### **PRIMJEDBE SA JAVNE RASPRAVE NACRT DUP-a „GORNJI KALIMANJ“**

Kat.par.br. 3585 KO TIVAT

## PRIMJEDBE NA NACRT DUP-a „Gornji Kalimanj“

# GRAFIČKI PRIKAZ IZMJENE GRANICA

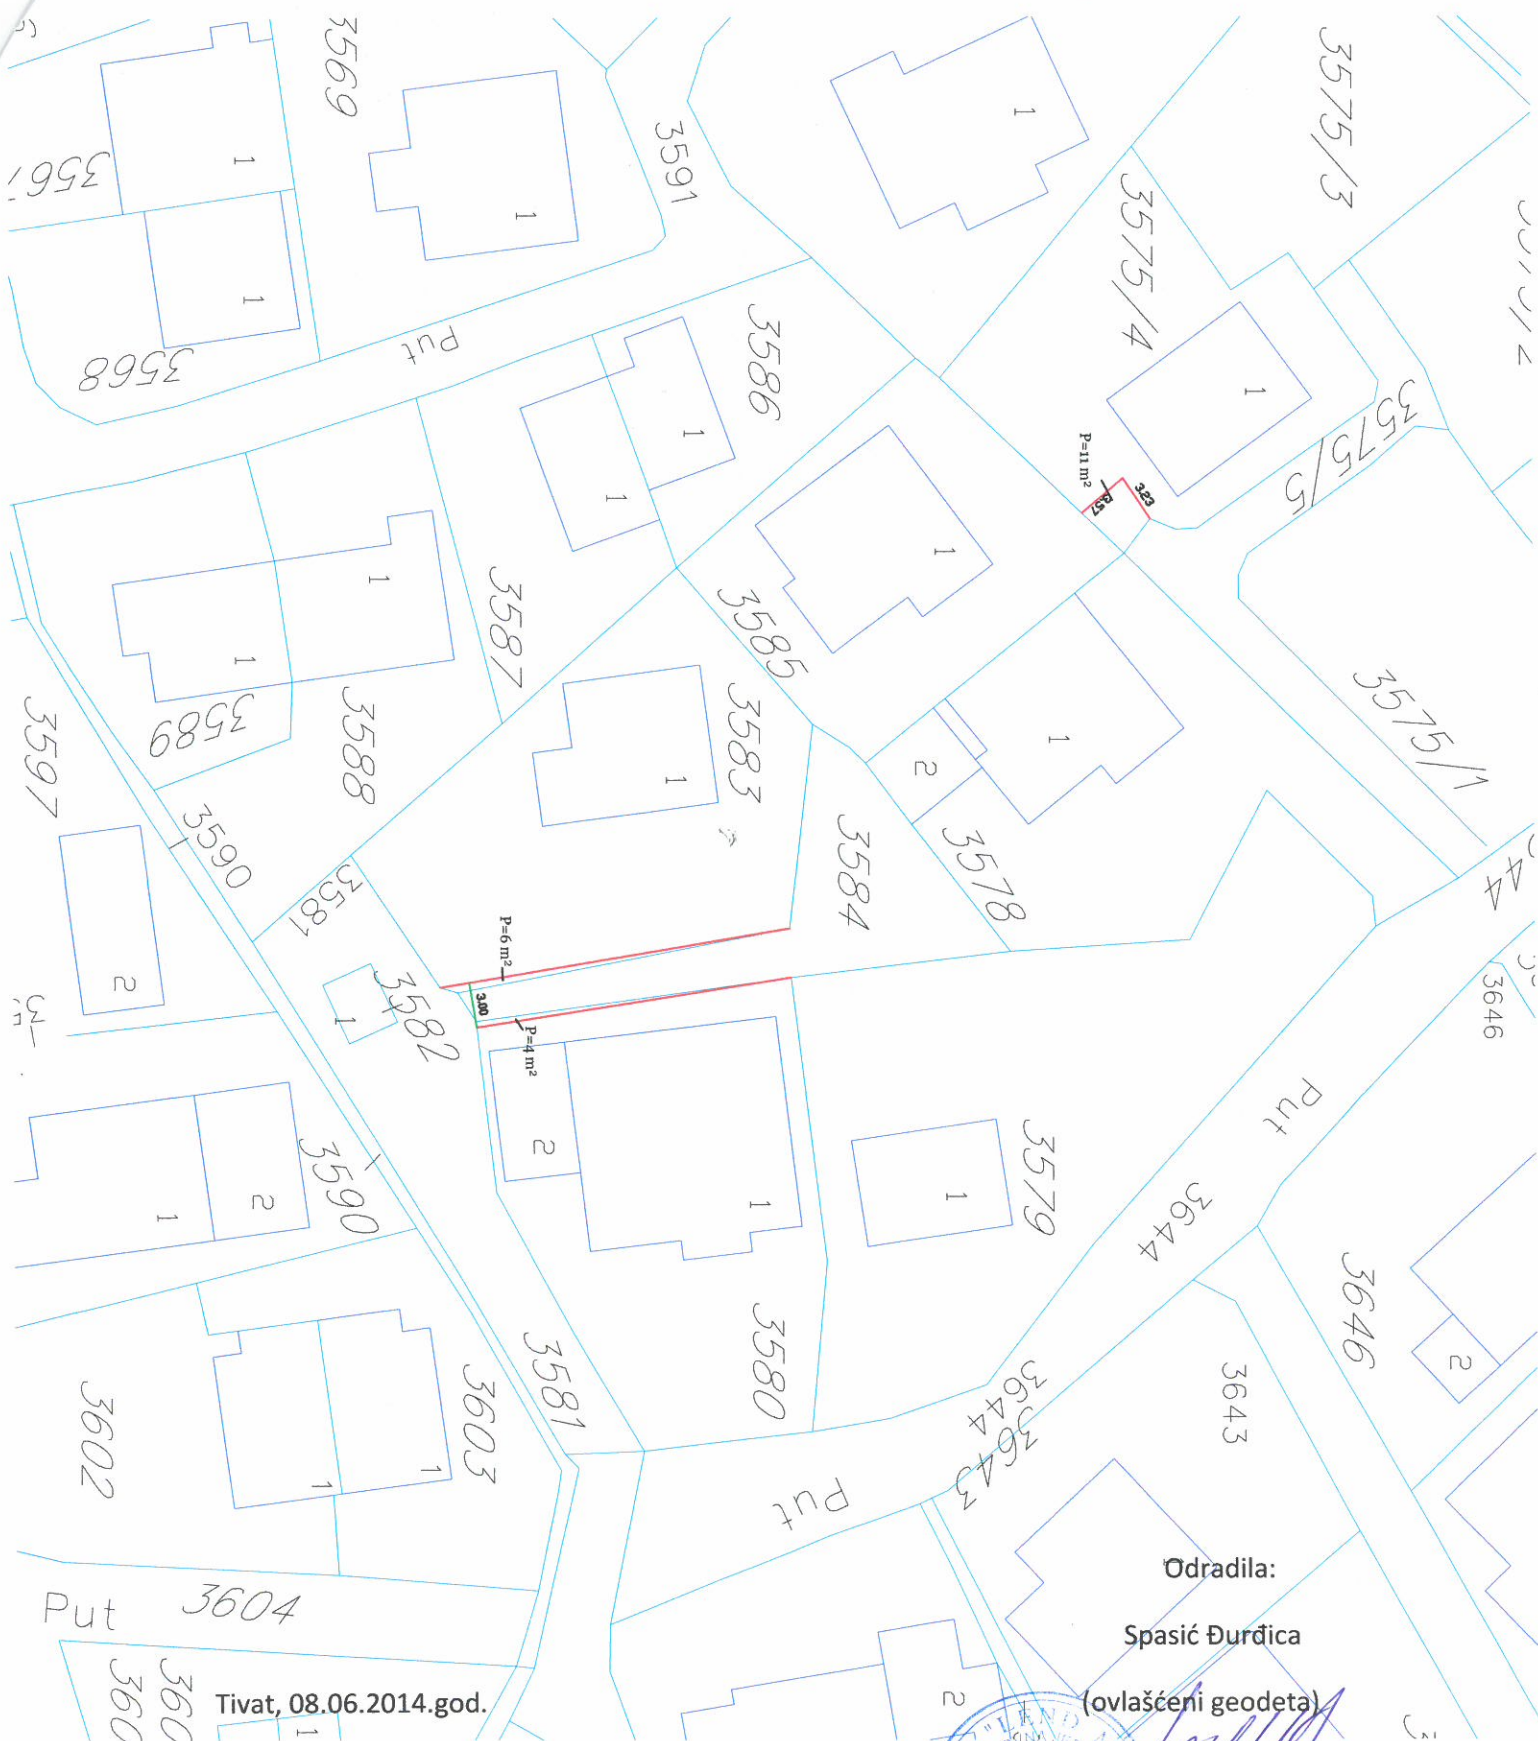
Zajedničkim uvidom u nacrt DUP-a „Gornji Kalimanj“ sa javne rasprave, uvidjeli smo da se ovim planom predviđjela saobraćajnica oznake S-44 u širini svega 2.60 m do naše katastarske parcele. Saobraćajnicom širine 2.60 m nije moguće kolima prići objektu na našoj parceli. Iz tog razloga prigovaramo na granice planiranog puta i insistiramo na širini od 3 m, kako je to prikazano na skici predloga, tako što bi se put proširio u parcelu 3583 u površini od 6 m<sup>2</sup> i u parcelu 3580 u površini od 4 m<sup>2</sup>.

Drugi način kolskog prilaza našoj parceli 3585 bi bio sa katastarske parcele 3575/5 koji je u naravi put i predviđen je ovi DUP-om da bude javni put oznake S-43, s tim što bi isti trebalo produžiti u dužini od cca 3.23 m i širinicca 3.57, odnosno do kraja katastarske parcele 3575/5 kako je sada ucrtana u katastru. Da bi se dobila širina veća od 3 m na putu S-43 predlažemo da se isti put proširi na dijelu parcele 3578 a kako je to raniji DUP-om bilo ucrtano i za koje privođenje DUP-a namjeni postupak je još u toku.
